HT-205-1

HTTR 設工認 第 4 回申請(R2.3.30)の
コメントに係る回答
(耐震性(波及的影響含む))

日本原子力研究開発機構 大洗研究所

図 2 原子炉建家建設時の地盤の掘削状況(NS 方向)

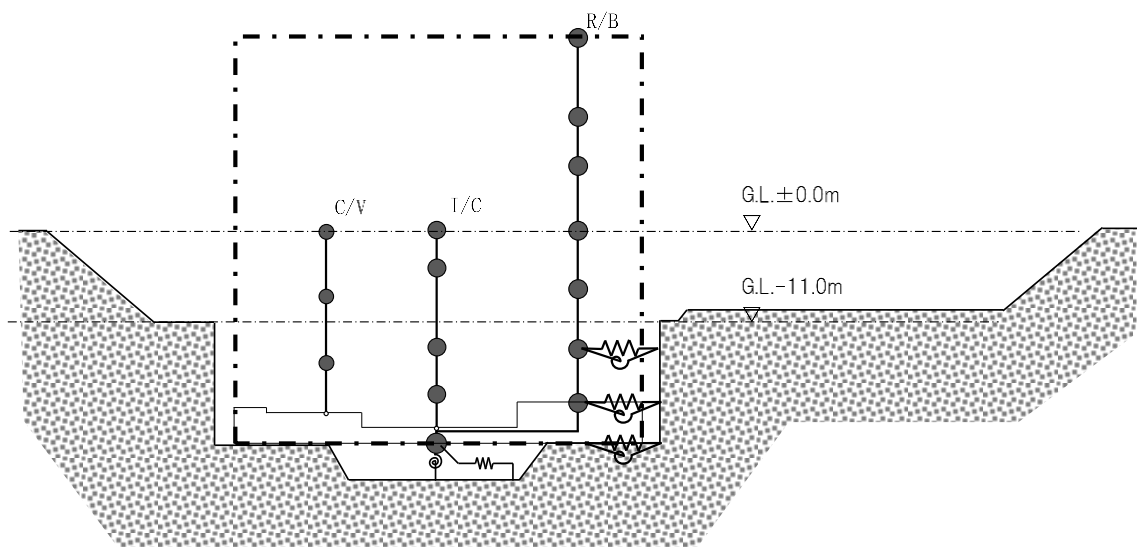
今回申請で採用している解析モデル②は、オープンカットし埋土に置換している表層地盤の側面ばねを考慮していない(図 2)。埋土の動せん断弾性係数 G_0 : 37,300 kN/m²(せん断波速度 V_s : 146 m/s)は、表層の原地盤(Lm、Mu-S1、Mu-C)と比べて 0.2~0.9 倍程度の値となる(表 1)。Ss 地震時の表層の原地盤の剛性低下率 G/G_0 (図 3、0.25~0.75 程度)が埋土に生じることを考慮すると、もともと小さい剛性はさらに低下するため、表層地盤(埋土)の埋め込み効果を期待しないモデル化が適切である。また、最大応答加速度及び加速度応答スペクトルは観測記録をおおむね再現できており(図 4 から図 6)、解析モデル②を採用することは適切と考えている。

図 7 刺激関数(5次、3.11地震)

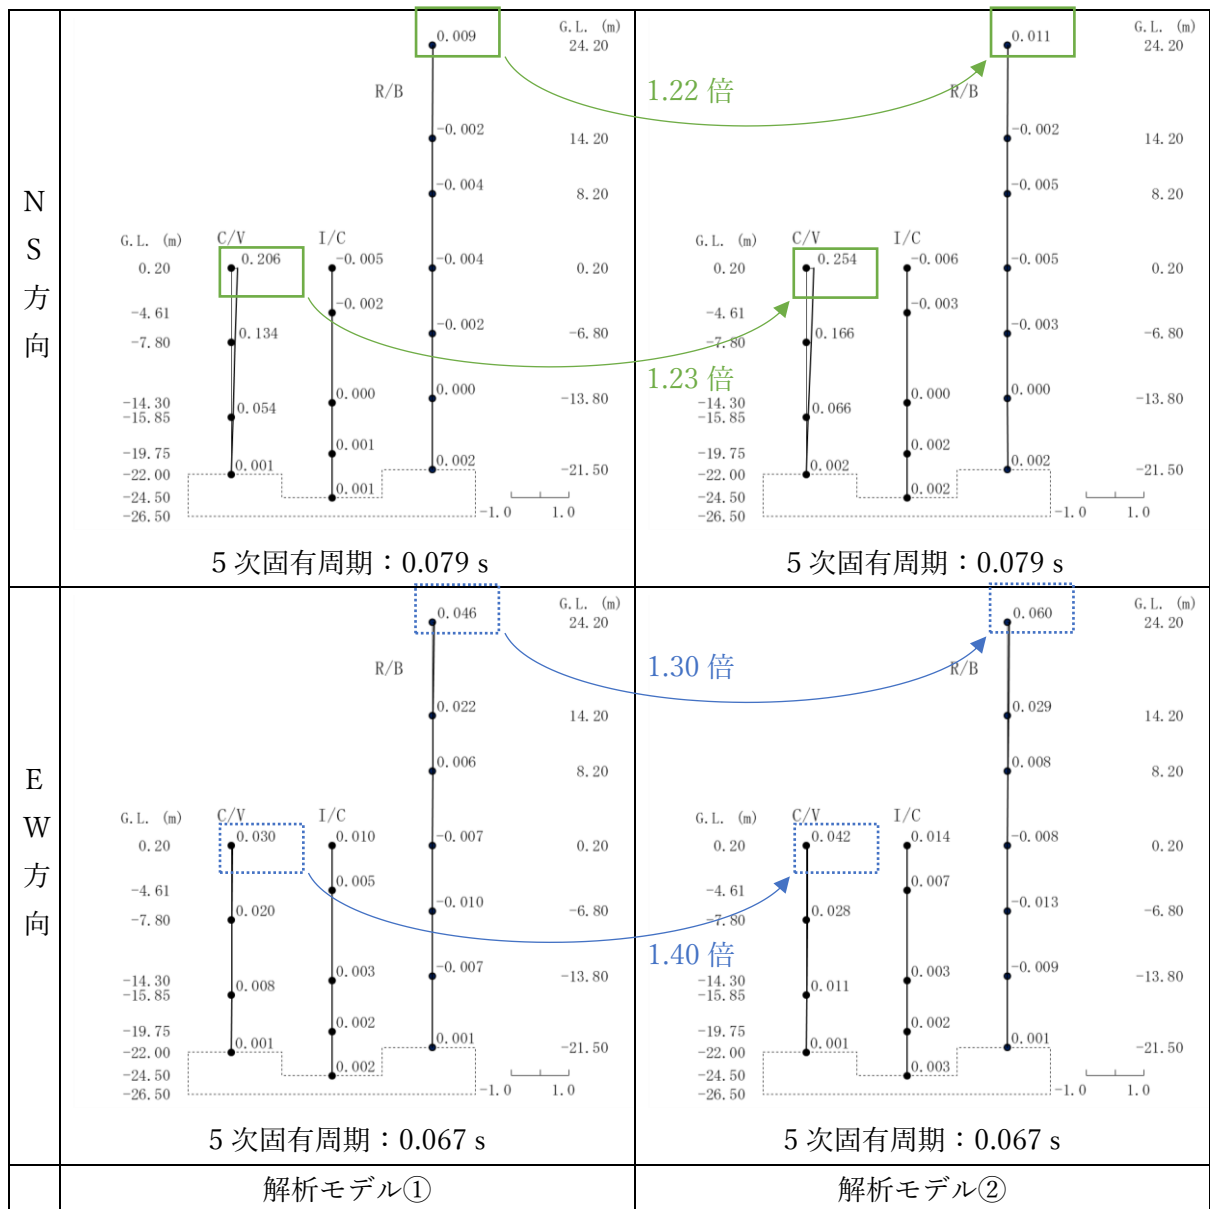
NS 方向と EW 方向における応答の違いについては、解析モデルと入力地震動の固有周期、固有モード(刺激関数)の組合せによって差が生じていると考えられる。解析モデルについては、解析モデル②の刺激関数(例として 5 次モード)は①と比べて、C/V 及び R/B 頂部の値が 1.2~1.4 倍となっており、解析モデル②の応答は 5 次等の高次モードの寄与率大きい(図 7)。入力地震動については、EW 方向の加速度応答スペクトルは NS 方向と比べて、5 次固有周期付近の成分が小さい(図 8)。

以上より、解析モデル②は 5 次等の高次モードの影響により C/V 及び R/B 頂部の応答が大きくなる傾向にあるが、EW 方向は NS 方向に比べて、入力地震動に 5 次固有周期付近の加速度成分が小さいため、頂部の応答に差が生じる(逆転している)と考えられる。

図 2 今回申請した設工認の時刻歴応答解析を用いた応答倍率法による評価の流れ

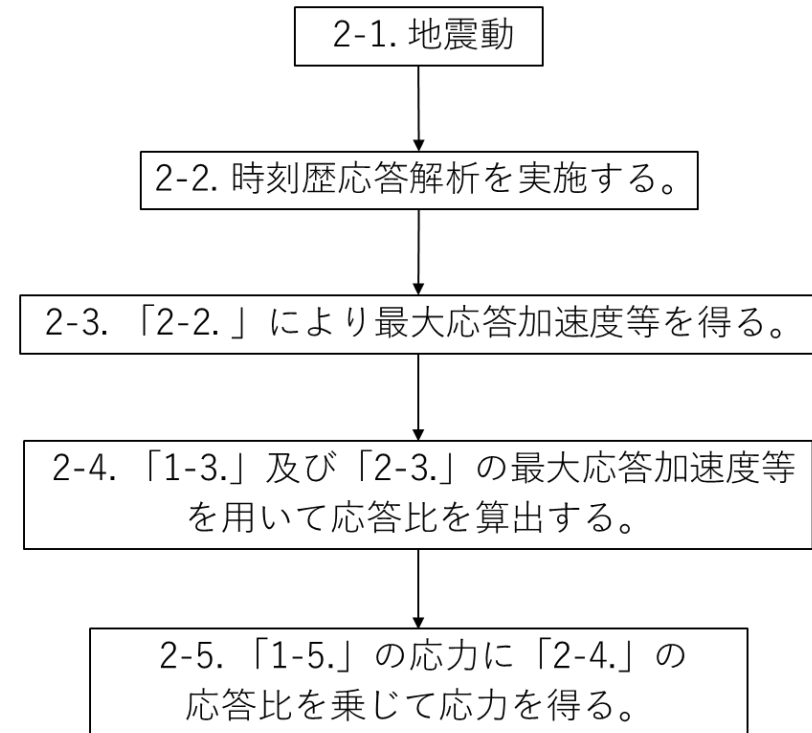
既往の設工認において、原子炉圧力容器モデル及び炉内構造物モデルを用いた時刻歴応答解析で最大応答加速度等を出力し、得られた最大応答加速度等を用いて線形解析により応力評価を実施した。今回申請した設工認でも、非線形影響を考慮するために時刻歴応答解析を実施し、最大応答加速度等を出力した。得られた最大応答加速度等を用いて応力評価を実施するために、既往の設工認及び今回申請した設工認の最大応答加速度等によって応答比を算出している。このため、この場合に応答倍率法による評価を用いることができると考える。今回申請した設工認の時刻歴応答解析を用いた応答倍率法による評価の流れを図 2 に示す。

図1 一般的な応答比の算出

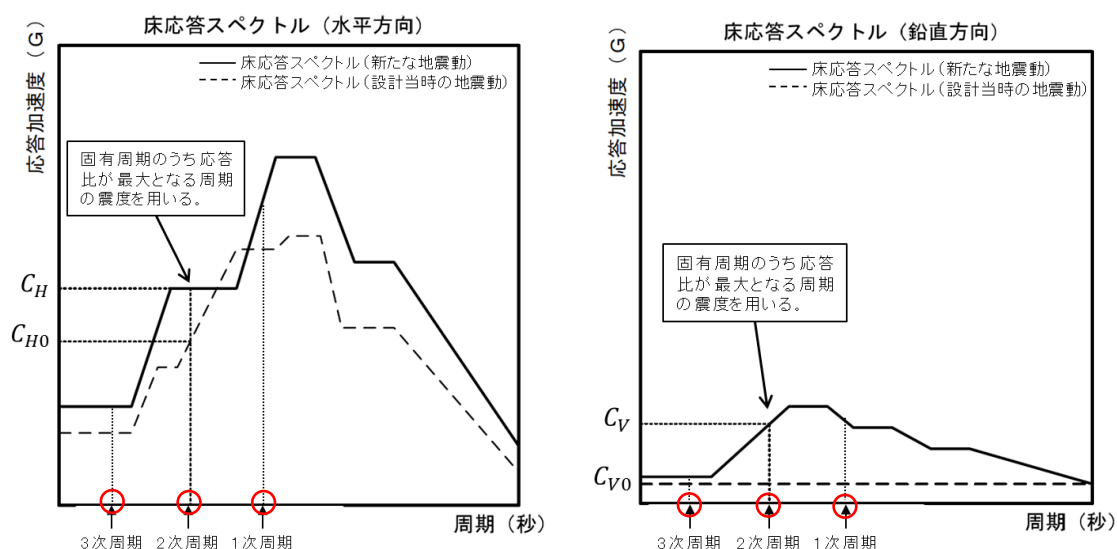
応答比は一般的に評価対象設備の固有周期における震度を用いて算出している(図1参照)。なお、複数の固有周期における震度を考慮する必要がある評価対象設備では、各周期のうち最大となる応答比を算出する。すなわち、3つの赤丸の周期の中から最大となる応答比を算出する。一方、HTTR では、応答倍率法による解析の保守性を担保するために、評価対象設備の固有周期を用いず、1次周期から短周期の中で応答比が最大となる周期における震度を用いて応答比を算出する。すなわち、赤の点線で示した中で最大となる応答比を算出する。

図 1 既設の配管図と評価点(配管)

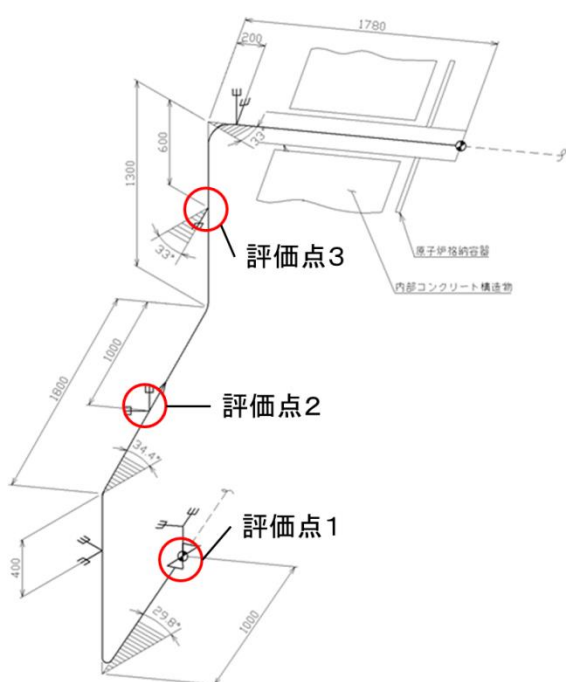
HTTR で用いる応答倍率法と詳細解析(スペクトルモーダル解析法)の解析結果の比較を示す。評価に用いた地震動は、平成 24 年 9 月に文部科学省に提出した「HTTR 原子炉施設の健全性確認に関する報告書」の地震動である。

以上より、HTTR で用いる応答倍率法による解析結果は、詳細解析よりも大きな値となっているため、既設の機器・配管等に対する耐震評価の手法として妥当である。

図1 有効炉心 80%挿入時間¹⁾

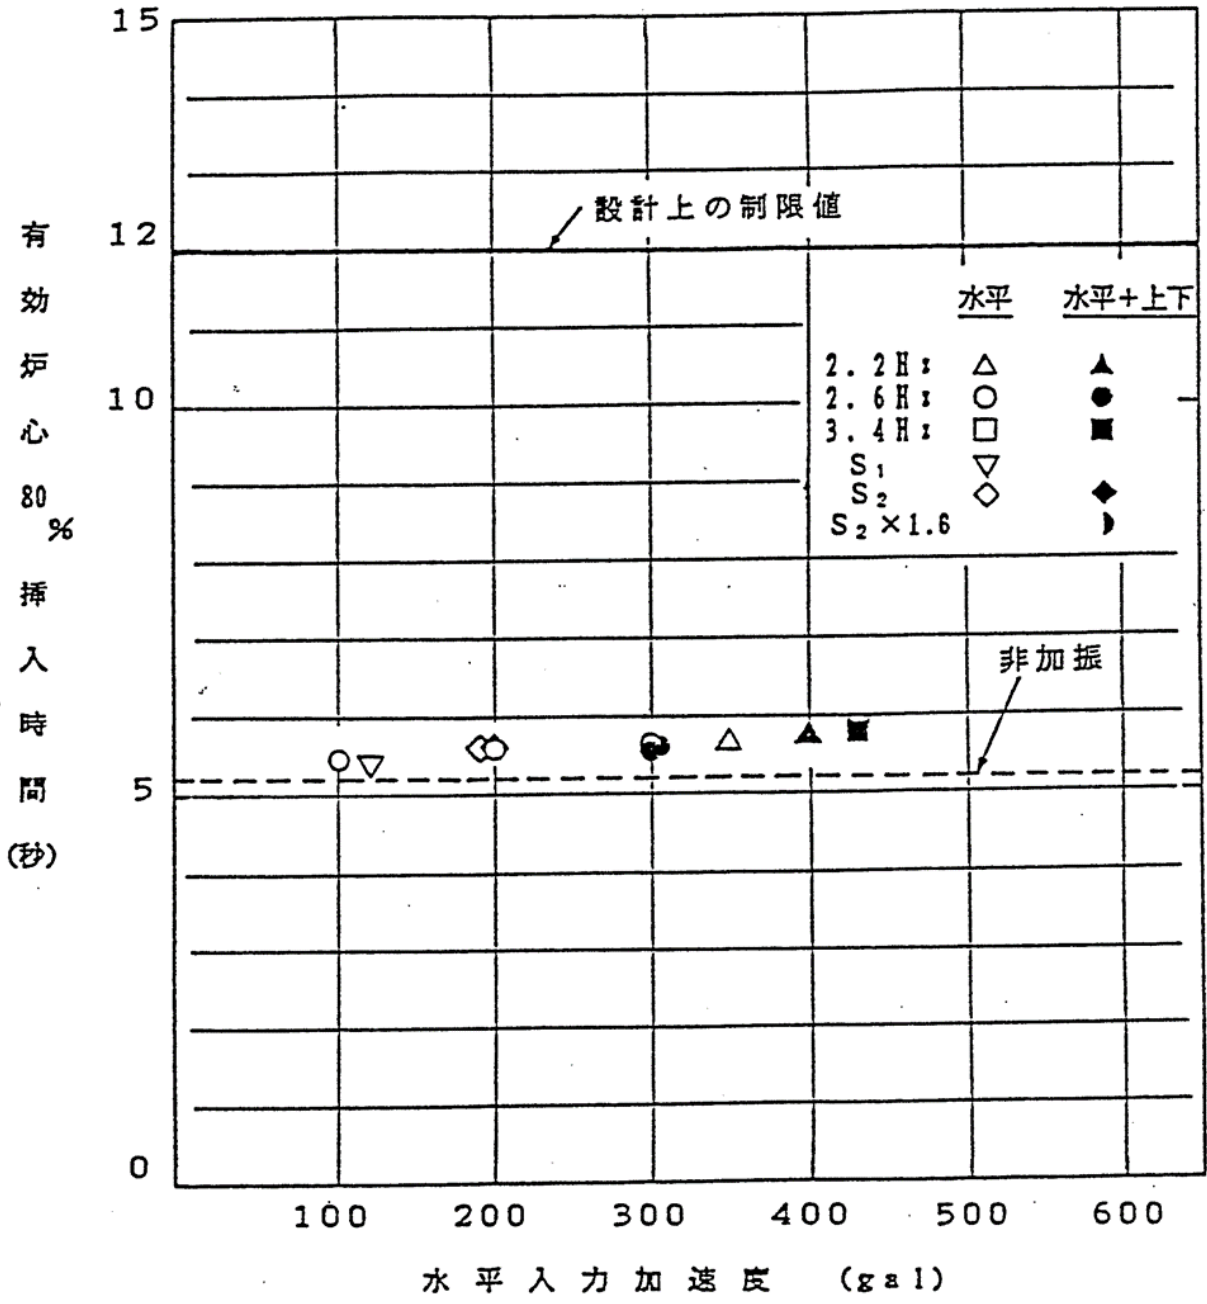
制御棒挿入性試験は、実施した全てのケースにおけるスクラム時の挿入時間は、設計上の制限値を満足した¹⁾。試験により得られたスクラム時間を図 1 に示す。

制御棒挿入性試験では、最大水平加速度約 400gal で試験を実施している。1/2Sd の高温プレナムブロック部における応答波の最大水平加速度は約 200gal である。そのため、1/2Sd 時でも設計上の制限値を満足する。

図 2 制御棒挿入孔における制御棒の状態

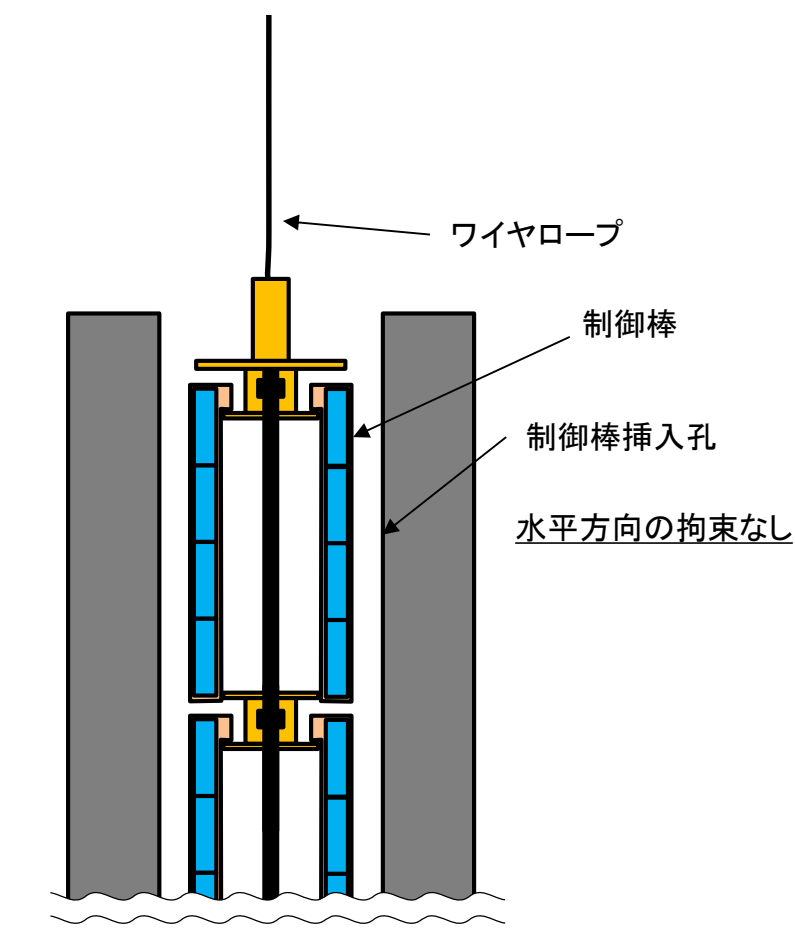
制御棒の挿入を遅延させる要因としては挿入中の制御棒と制御棒案内管との接触によって発生する摩擦力がある。黒鉛と金属材料の摩擦係数は金属同士の摩擦係数と比較して小さく、また図 2 に示すようにワイヤロープに吊られ、かつ制御棒挿入孔のギャップが約 10mm ある制御棒は、水平方向に拘束されていないため、接触箇所に対する垂直抗力は小さい。これらの理由により、発電炉と比較して、Ss までの範囲において摩擦力は小さく、制御棒挿入孔と制御棒の接触による挿入の阻害はない。

図4 ブロックの不連続性

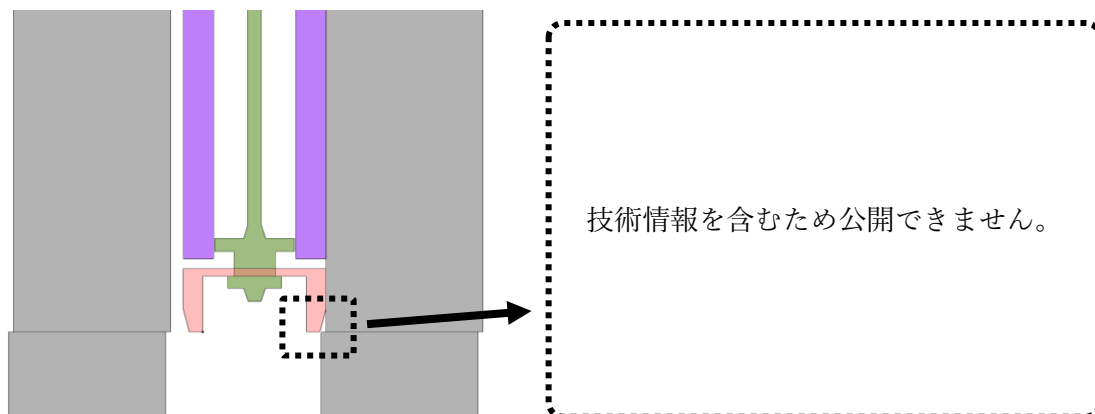
③については共振周波数に対しては炉心全体の変位は大きくなるが、ブロック全体が群として振動するため、制御棒案内ブロックは隣り合う単一の黒鉛ブロックと接するため大きな上下で大きな変位は生じない。挿入性は確保され、閉塞することなく落下する。また共振周波数以外に対しては図4に示すようなズレを生じうるが、制御棒先端にあるショックアブソーバーのもつテーパ構造により、挿入性は確保され、閉塞することなく落下する。

図2 水平方向のブロックの動き

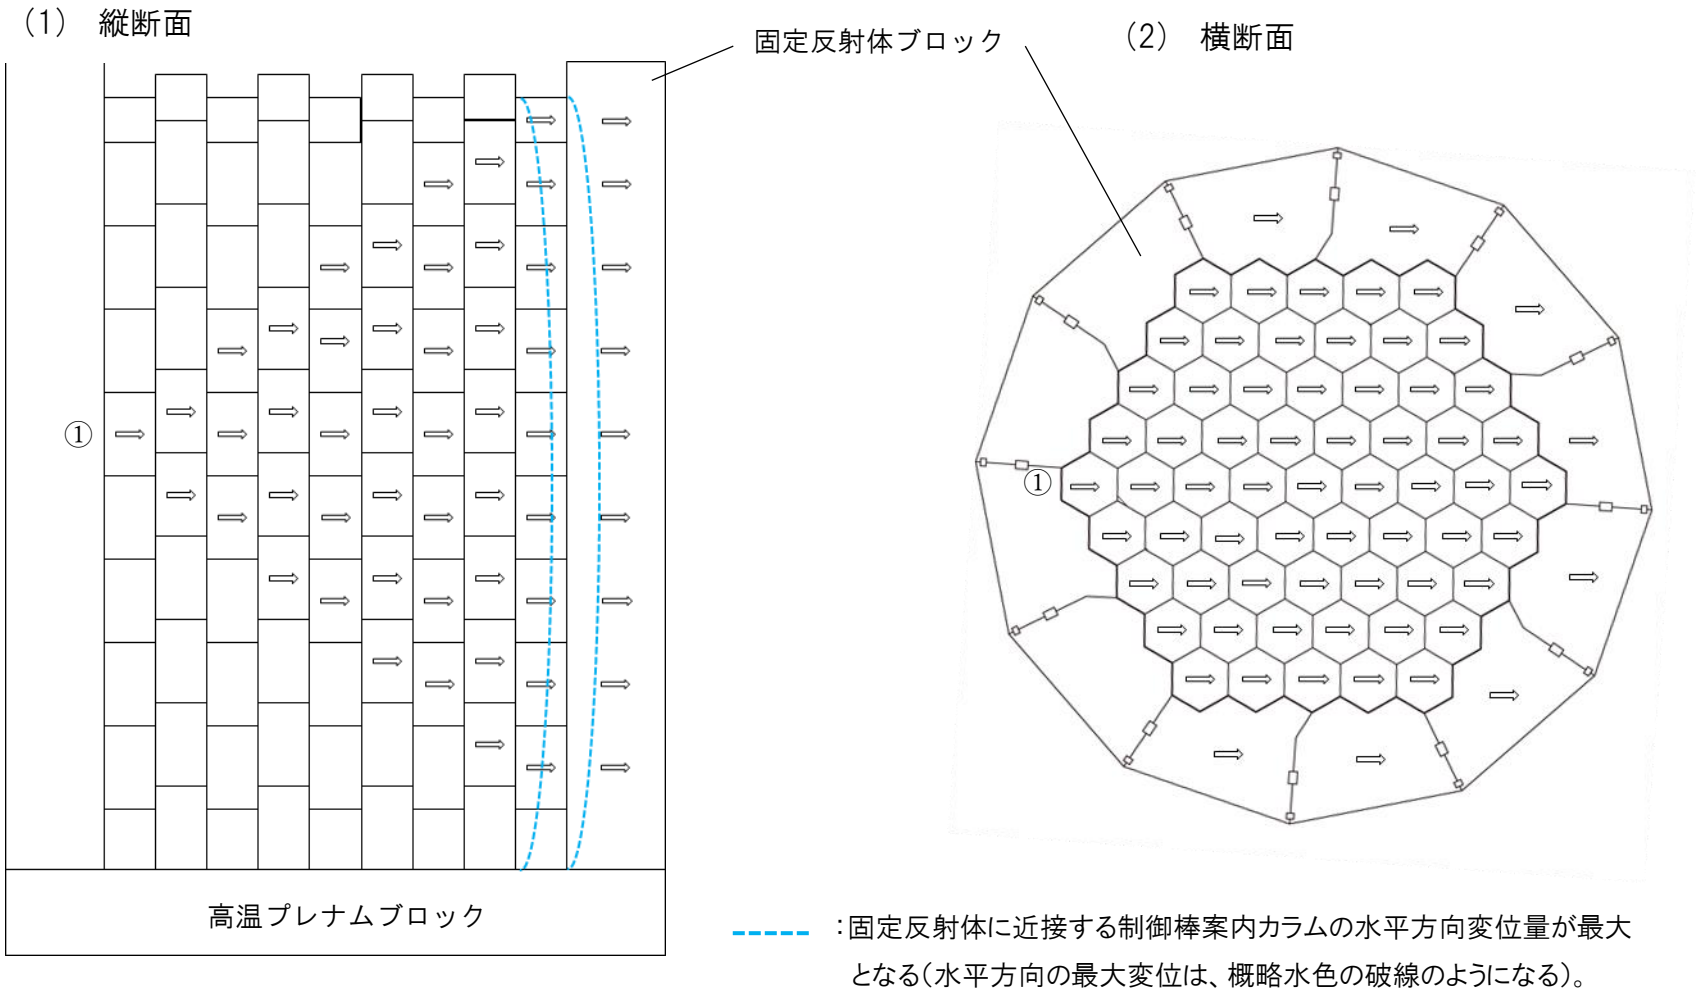
構造上、炉心全ての炉心構成要素の黒鉛ブロックは六角柱状であるとともに、最下段の制御棒案内ブロックは隣接する燃料体ブロックより 10 cm 低くしている。このため、炉心内の黒鉛ブロックは、炉心横断面の方向及び炉心縦断面の方向に拡散するように動く。図 2 に示すように、縦断面においては、①のブロックが変位した場合、隣接するブロックが 10 cm の段差をつけているため上下に広がって動き、また、横断面においては、①のブロックが変位した場合、黒鉛ブロックが六角柱状であるため、左右に動きが広がって動く。

図2 想定される制御棒案内ブロック

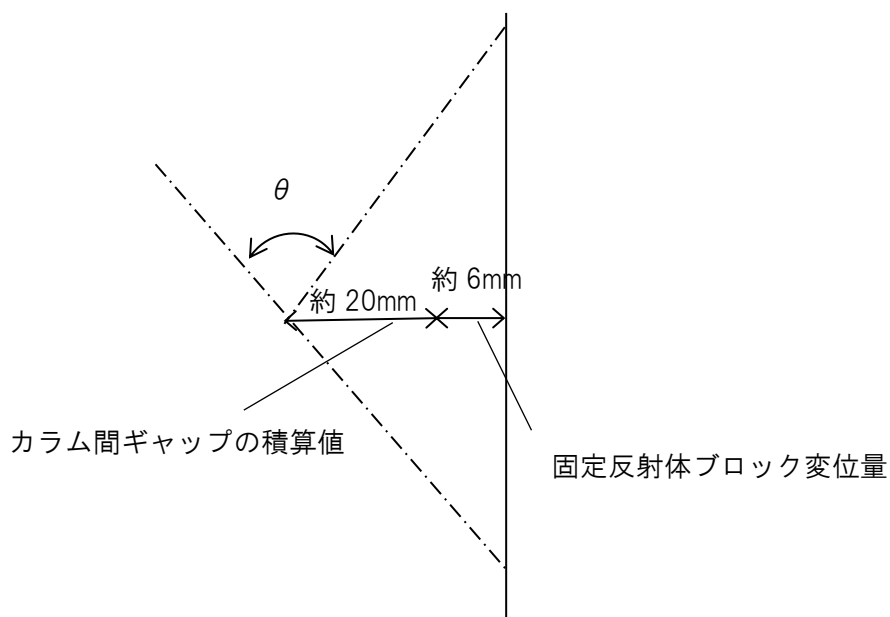
屈曲角が物理的に最大となる条件は、拘束バンドが破損し、固定反射体ブロックが最大変位した値に各コラム間ギャップの積算値を加えた時(約 26 mm)である。(図 2)

図 3 制御棒要素の限界挿入孔傾斜角

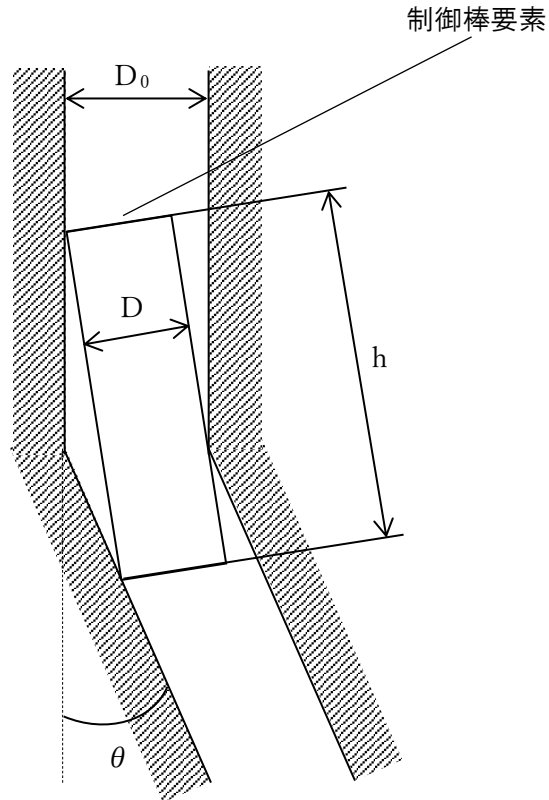
図 3 に幾何学的に制御棒が挿入される限界挿入角 (=0.131rad) を示す。また、静的挿入性試験では、最大挿入傾斜角 0.0877(rad) において、制御棒が挿入されたことを確認している。

以上のことから、傾斜角約 0.046(rad) は静的試験結果の最大挿入角 0.0877(rad) を下回るため制御棒の挿入性は確保される。

図 4 制御棒変形状況概念図

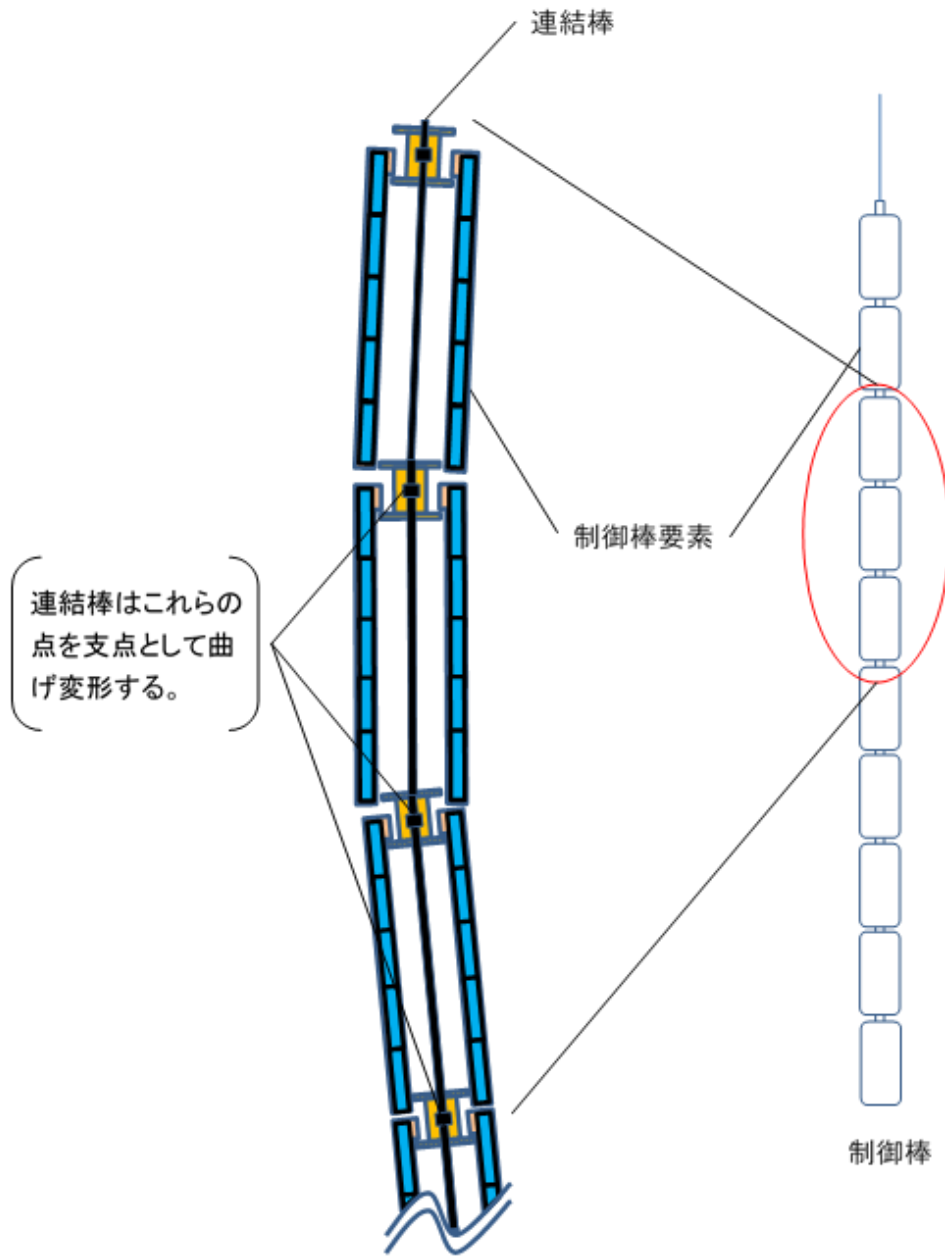
一方、拘束バンドが破損し、固定反射体ブロックが最大変位した値に各カラム間ギャップの積算値を加えた変位量が約 26 mm の時の傾斜角は約 0.046(rad) である。また、制御棒は 1 本の連結棒に制御棒要素が連結されており、挿入を妨げないよう可撓性を持たせた構造となっている。(図 4 参照)
